Innkalling for Kommunestyret i Radøy

Møtedato: 21.06.2018
Møtestad: Kommunestyresalen
Møtetid: 18.00

Plansak 12602016000600 - Områdeplan bustadområde Haukeland Søndre - framlegg til endeleg planvedtak

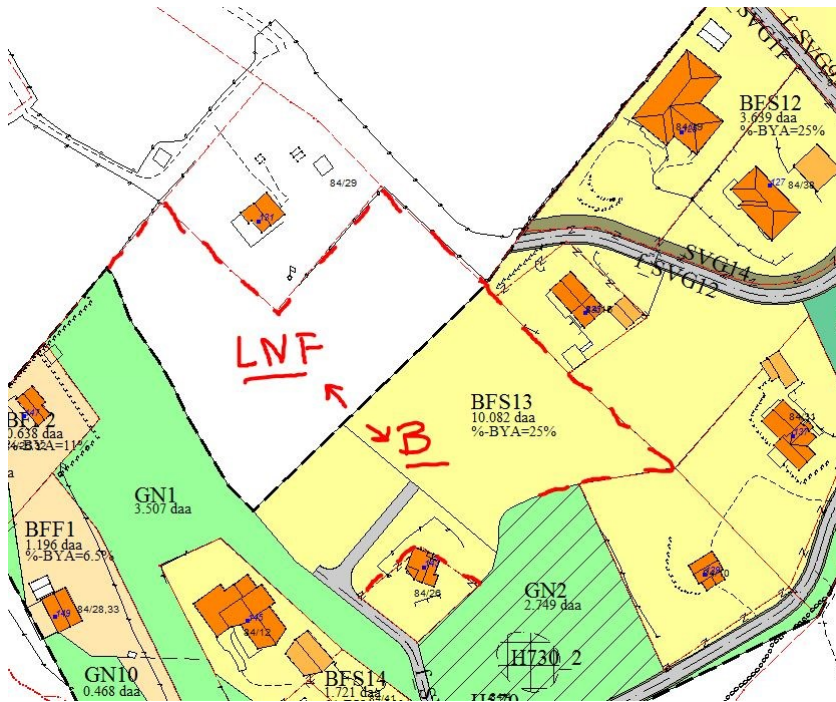
1. Meiner det vil vere ei dårleg utnytting av området på deira eigedom dersom ein delar eigedomen i to teigar – med utbygging i midten – utan å få ei vegframføring som går vidare frå det innteikna trasévalet på reguleringsplanen. Ei betre løysing hadde vore å få ei vegframføring som kjem inn att

3. Når ein privat utbyggjar regulerer inn tomtar for bustader i privat regi, og råkar deira utmark, og ein i reguleringsplanen kan lese at utbyggjar tilbyr tilkopling for vatn og avløp til områdets innbyggjararar, ynskjer dei ei presisering av korleis ein tenkjer seg dette gjort.

4. Viss det er ynskjeleg for andre/kommande bustader, og det vert utbygging på deira grunn, meiner dei at det i samband med vegframføring og avløp til desse bustadene, av miljøomsyn bør plasserast eit reinseanlegg på deira grunn i sør-vest der det i dag går avlaupsleidning til sjø i Slagstømyra. Etter det dei har høyrst, er det under planlegging ein kommunal vassleidning frå Vetås, langs fylkesvegen og fram til Haukeland. Viss dette er rett, meiner dei at det vil vere naturleg å føre denne leidningen fram til tomtane i same grøft som avlaupet går ned til reinseanlegget. Vegen som er skissert på plankartet på deira eigedoms vestsida av bustadområdet, kan då forlengast vidare mot nordvest og ta med vass- og avlaupsleidningar frå tomtane og andre som ønskjer tilknytning til reinseanlegget.

1. Litt usikker på kva dei meiner med deling av eigedomen deira i to teigar med utbygging på midten, men reknar med at det er BFS13 dei viser til. Vegen f_SV5 er ført fram slik den er på plankartet etter krav frå kommunen då ein måtte sikre tilkomst til alle tomtane innanfor BFS13. Sjølv om vegen ikkje er teikna vidare inn på den midtre tomten innanfor BFS13 er det fult mogleg å opparbeida ein veg her som går mot nordvest. Ein har valt og ikkje teikne vegen vidare slik at ein vil ha fleire moglegheiter ift. kvar vegtraseen vil gå. Nordre del av tomte deira er ikkje teke med i planforslaget då denne delen ikkje ligg innanfor bustadføre mål i kommuneplanen og er avsett til LNF område.

2. Evt. andre naudsynte avtalar må løysast privatrettsleg mellom partane.

3. Dette må løysast privatrettsleg mellom partane. Utbyggjar kan ikkje gjere tiltak på annan manns eigedom utan at det føreligg avtale om dette.

1. Plangrensa samsvarer med område avsett i kommunedelplan for Radøy sør. Denne vedtekne arealbruken i overordna plan gjev som resultat at nordre del av eigedomen er avsett til LNF (Landbruk, natur og friluftsliv). Rådmanen vurderer at grunneigar har fått innregulert bustadareal i høve til rammer i overordna plan og i høve til omsyn til kulturminne i området. Løysinga med tilkomst på veg f_SV5 er turvande.

3. Reguleringsplan gjer det mogeleg for utbygging. Slik utbygging kan ikkje finna stad før det er etablert private avtalar mellom partane.

4. Tekniske løysingar for området må sjåast i samanheng med hovudplan for vatn og avlaup. Det er også utarbeidd forslag til VA løysing som ligg som vedlegg til reguleringsplanen. Rådmannen vurderer at dette er turvande for planen. Detaljering og prosjektering av VA anlegg må gjerast i samband med utbygging og byggjesakhandsaming.

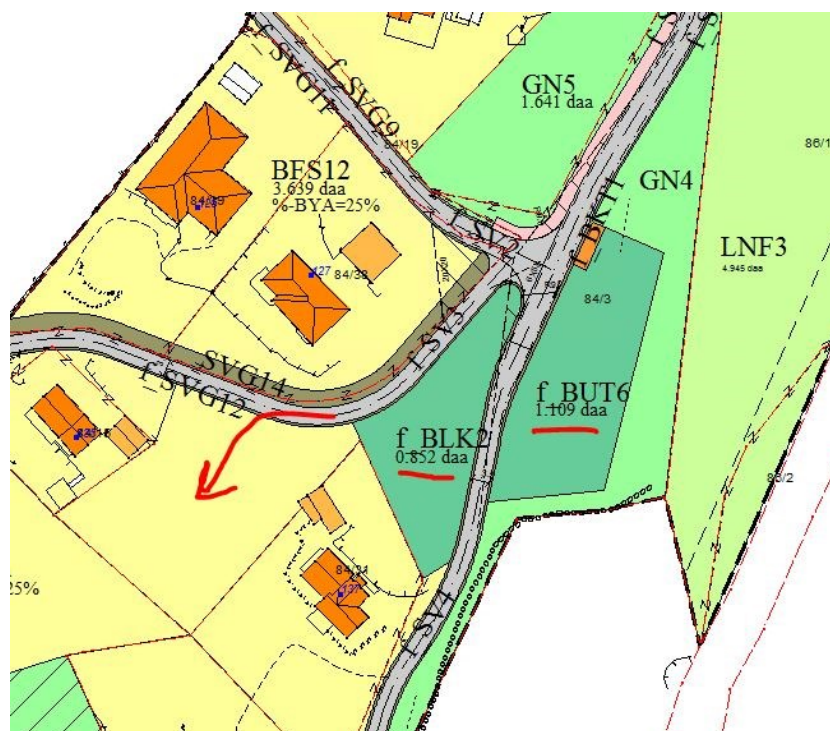
1. Det er teikna inn leikeplass og uteopphaldsareal, f_BLK2 og f_BUT6 på hans eigedom, 84/3. Uttalar at han har planar om å detaljregulere for frittliggjande bustader ein gong i framtida og vil av den grunn ikkje utan vidare godta planen slik den ligg føre.

2. Som eigar av delar av tilkomstveg til aktuelt område, reknar han med å bli kontakta i høve

oppgradering av vegen.

1. Haukeland har vorte spurt i oppstarten av planarbeidet om han ville vere med i planen, men hadde ikkje ønske om dette og har heller ikkje tidlegare uttrykt ynskje om å utnytte tomta si til bustader. Ein har i samråd med kommunen vurdert at f_BLK2 og f_BUT6 ikkje er egna for bustadbygging. f_BLK2 ligg i bratt terreng mellom to vegar, samt er austvendt. f_BUT6 ligg i ein dump med dårlege utsiktsforhald. Det går også ein liten bekk gjennom området som er viktig å oppretthalde ift. avrenning og overvannshandtering. Dette området vert også brukt til leik av born i dag. Haukeland har vidare fått tilrettelagt sin del innanfor BFS13 til bustad.

1. Rådmannen er samd med planleggar når det gjeld arealbruk. Området er ikkje spesielt eigna for bustader der f_BLK2 og f_BUT6 er plassert. Det er også viktig å sikre ei grøn åre i dalføret der vegen går. BUT området er planlagt for fleire typar bruk knytt til fritid. Det skal og vera mogeleg å etablere parkering for turgåarar området. BLK området er avsett til leik. Dette området ligg lunt i terrenget og har kvalitetar som gjer at det vert brukt av born no. Området ligg sentralt og kan mellom anna vera med å stetta krav til leikeareal for den delen av eigedomen som er regulert til bustad (BFS13)

Atle Johnny Vetås 12.01.18 :

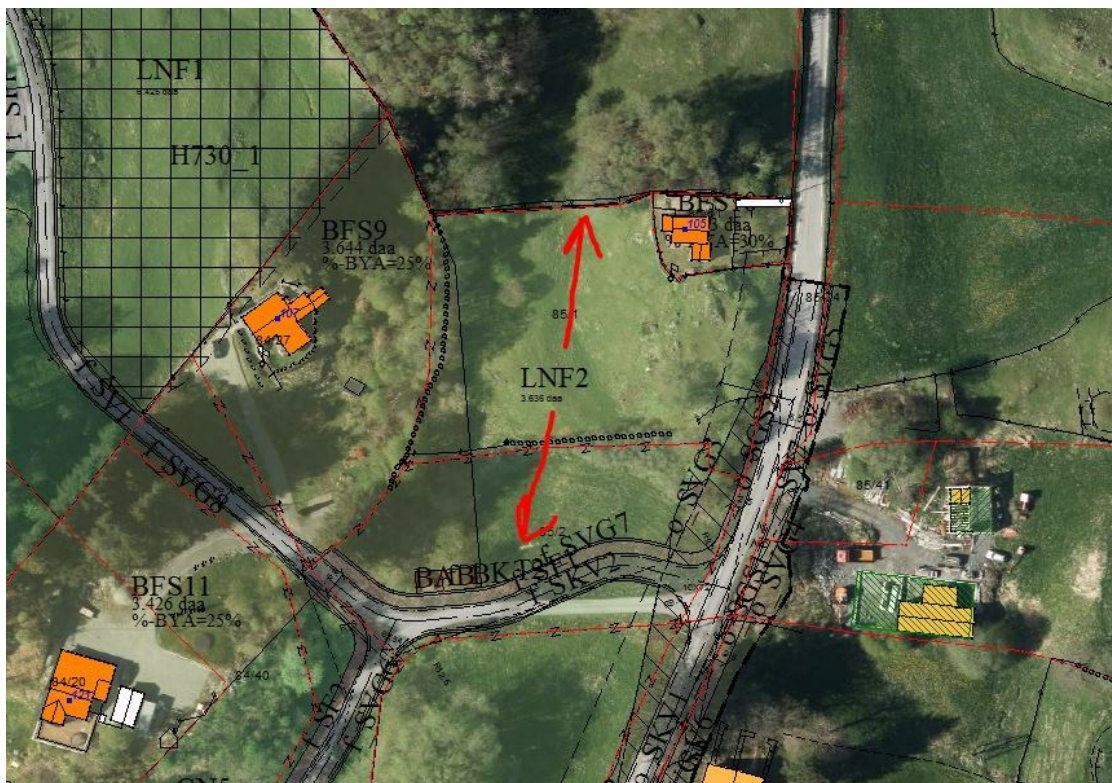
1. Uttaler at 2/3 av tomten hans, 85/2, er regulert til LNF område, resterande 1/3 er regulert til bustad.

2. Det har vore eit problem med regnvatn på tomta som ikkje renner vekk, slik at den framstår meir som ei myr enn dyrka mark. Grunna dette eignar tomta seg best til bustadføremål og Vetås ynskjer såleis å setje opp ein tomannsbustad på tomta.

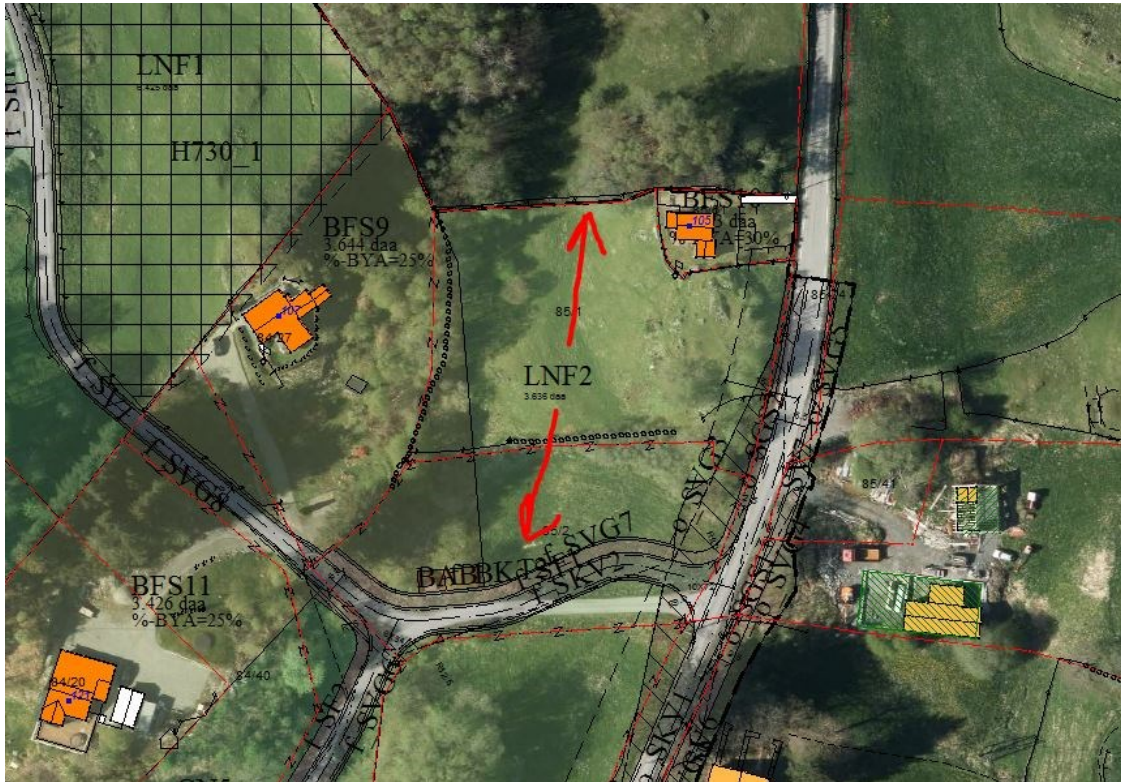
1. Det vert lagt til rette for at avkjørsle frå fylkesveg skal utbetrast, men at fylkesvegen forbi planområdet ikkje vert bygd no. Dette kan vere ei akseptabel løysing for den planlagde utbygginga så lenge ein ikkje veit kor tid fylkesvegen vert utbeta. Dersom det vert planlagt for ytterlegare utbygging må tilhøvet til transportnettet vurderast på ny. Dei legg også merke til at det ikkje vert lagt

3. Ein må planlegge avkøyrsla slik at f_SKV2 får ei betre vinkling på fylkesvegen. Det må leggjast til grunn ein svingradius på 9 meter, i staden for 7,5 meter som det er planlagt for i dag. Vidare kan ein legge til grunn eit siktkrav på 72 meter til kvar side av køyrebanane 10 meter inn i avkøyrsla. Det er eigne krav til stigning/ lengdeprofil.

4. Området BFS10 er planlagt utan avkøyrsla. I reguleringsplan for fylkesvegen er det vist ein avkøyrsla med symbol til denne tomte. Symbolet bør følgje med vidare i denne planen, slik at ein ikkje fratar eigedomen retten til avkøyrsla eller gangtilkomst.

5. Ettersom det ikkje er aktuelt med byggeplan eller gjennomføringsavtale for å utbetre avkøyrsla, er det svært viktig at Statens vegvesen får tilsendt tekniske teikningar som syner plan og profil for avkøyrsla til planområdet (f_SKV2 og o_SKV1), og som syner at avkøyrsla kan byggast og koplast saman med fylkesvegen. Dette må inn i føresegnene. Vi oppmodar om å få tilsendt tekniske teikningar tilsendt før reguleringsplanen vert godkjent, slik at vi kan vurdere desse og at plankartet vert endra der dette er aktuelt.

1. I haldeplassregisteret til Skyss er det i dag registrert to haldeplasser ved innkøyrseleken til planområdet langs fylkesvegen. Av uvisse grunnar vert ikkje desse busshaldeplassane nytta. Ein har imidlertid fått aksept frå Skyss om at dei ikkje har nokon innvendingar på at kommune kan setje opp busskilt på desse haldeplassane slik at dei kan nyttast igjen. Skyss har ikkje kome med andre krav til busshaldeplassen eller at den må regulerast inn.

2. Tatt til følgje. Tilkomsten til området vil bli utforma i samsvar med Handbok N100. Dette vil også sikrast i føresegnene.

3. Tatt til følgje. Avkøyrsla vil bli oppdatert i samsvar med føringane frå vegvesenet.

4. Avkøyrsla til BFS10 er ikkje lagt inn då dette ligg i planen fylkesvegen. Avkøyrseleken kan leggjast inn i plankartet for tomte om dette er ynskjeleg.

5. Tatt til følgje, vil bli sikra i føresegnene § 2.2.1.

1. Rådmannen legg til grunn svaret frå Skyss. Då kan det setjast opp skilta busshaldeplass på haldeplass som no ikkje vert nytta. Utbetring av fylkesvegen må skje etter gjeldande reguleringsplan.
2. Rådmannen er samd i at avkjørsla til området må stetta Statens Vegvesen sine krav i handbok N100. Rådmannen legg til grunn at planforslaget no stettar dette, men løysinga føreset godkjenning av tekniske teikningar frå Statens vegvesen. For at alle krava til avkjørsla skal kunne gjennomførast er sjølve utforminga endra noko. Dette gjer utslag i noko byte av areal i høve til eksisterande veg. Løysinga vil endre arealbruken på 85/2 noko, og er på grensa i høve krav til ny offentleg høyring og ettersyn. Elles vurderer rådmannen at føremåla er dei same som før, med LNF på både sider av tilkomstvegen.

3. Som 2
4. Rådmannen viser til gjeldande plan for fylkesvegen her.
5. Det er ein føresetnad at tekniske teikningar av ny avkjørsla/kryss er avklart med vegstyremakt.
6. Rådmannen støttar planleggar sin kommentar.

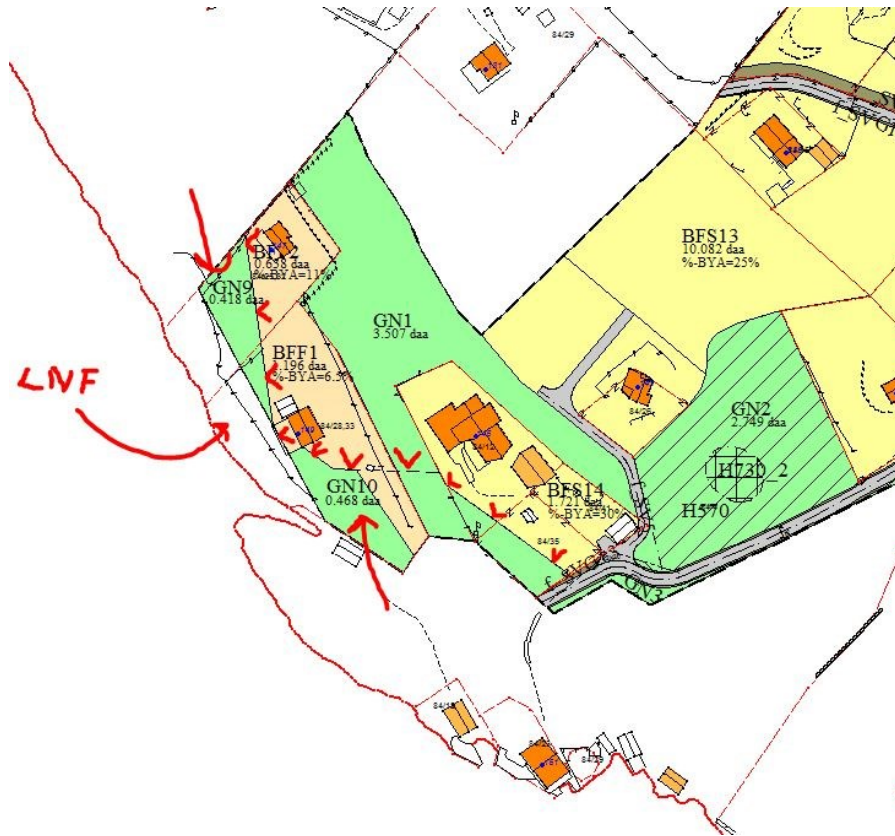
1. Det er busshaldeplass aust i planområdet, men bussen har få avgangar. Dette er slik dei ser det ei bilbasert utbygging. Viser til statlege planretningslinjer for bustad- areal- og transportplanlegging og rår kommunen til å redusere talet på bustader i område.
2. Det er to leikeplassar i området, men ingen av dei har rekkjefølgjekrav. Dei ser at utan rekkjefølgjekrav til leikeplassar er dei ofte vanskeleg å realisere. Rår derfor kommunen til å ta inn dette for å sikre at leikeplassane vert opparbeida.

3. På BFS14, BFF1 og BFF2 er det lagt inn ei byggegrense mot sjø. Fylkesmannen er positiv til dette, men områda som då omfattast av byggeforbodet må då ha eit anna formål enn fritidsbustad/bustad. Dette kan til dømes vere naturområde – grønstruktur.

1. Det er i planforslaget berre lagt opp til etablering av 6 nye bueiningar, noko som vurderast som eit rimeleg tal. Om det det seinare skal byggjast fleire bustader i området blir noko kommunen må vurdere.

2. Leikeplass f_BLK1 høyrer til den allereie godkjende planen for Haukeland Søndre del av gnr/bnr 84/5. Det meste av denne planen er allereie utbygd og det vil såleis bli feil å leggje inn noko rekkefølgjekrav til denne. Det er elles store grøntområder i planforslaget, samt at tomtane er store. Ein vurderer det difor ikkje som naudsynt å skulle leggje inn rekkefølgjekrav til leikeplass f_BLK2.

1. Rådmannen viser til vedtak om bustadareal i overordna plan (B6) . Området er stort og kunne i utgangspunktet gjeve rom for ei relativt stor utbygging. Planmynda har gjennom å krevje samla plan (områdeplan) sikra at nivået på utbygginga ikkje blir for stort i høve til statlege retningsliner. Området er no planlagt for ei mindre utbygging, i fyrste omgong berre 6 einingar. Vidare utbygging kan gje estimert 6-10 nye bustader om grunneigarane vil nytta høvet til det. Ein vurderer difor at dette området totalt sett er godt innanfor det som er vedteke i overordna plan.

2. Det er riktig at område f_BLK1 tilhøyrer eksisterande plan som er teikna inn i denne planen. Område f_BLK fungerer som eit naturleg leikeområde allereie i dag. Det er også sett av rikeleg med grønne område (GN – naturområde) i planen. Rådmannen legg difor til grunn at omsynet til uteopphald er godt dekkja i planen.
